**INSTITUT BELGE DES SERVICES POSTAUX
ET DES TÉLÉCOMMUNICATIONS**

**DÉCISION DU CONSEIL DE L'IBPT
DU 19 FÉVRIER 2014
CONCERNANT
L'ADDENDUM « VECTORING »**

VERSION NON CONFIDENTIELLE

Table 1: impact on the line itself and on the other lines of the same vectoring group in function of the use of different types of CPE's

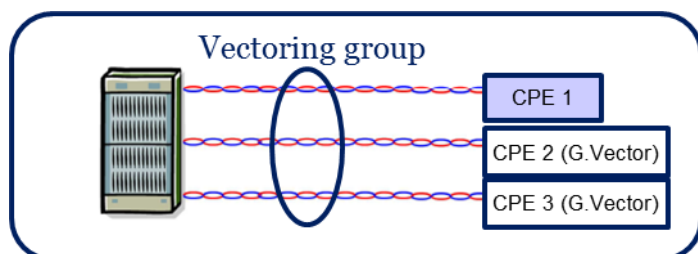
The following table summarizes the impact on the line itself and on the other lines of the same vectoring group in function of the use of different types of CPE's (legacy, vector-friendly or vectoring compliant).
